Service Bulletin

HFD.GR.	GROEP	NO.
3	31	201

DATUM
Mei 1992

BETR.
Face-lift accu

3100001A1

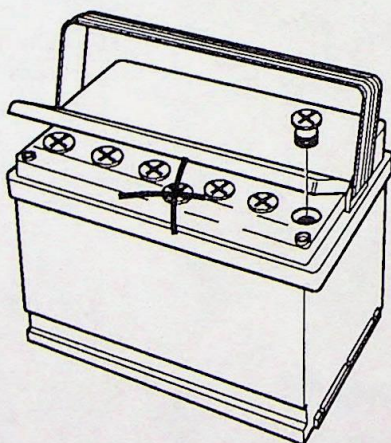
De face-lift accu is het gemakkelijkst te herkennen aan de beide plastic deksels die over de plus/minpolen, resp. de vulgaten geklapt kunnen worden.

Er zijn zes gaten met witte pluggen om de accuvloeistof bij te vullen.

Het zevende gat dat naast de zes zit en een grijze plug heeft **mag niet geopend worden.**

Onder de plug zit een anti-explosiefilter. Er mag door dit gat geen accuvloeistof bijgevuld worden.

De grijze plug mag nooit verwijderd worden.

Het controleren en bijvullen van accuvloeistof moet gebeuren via de zes gaten met witte pluggen.
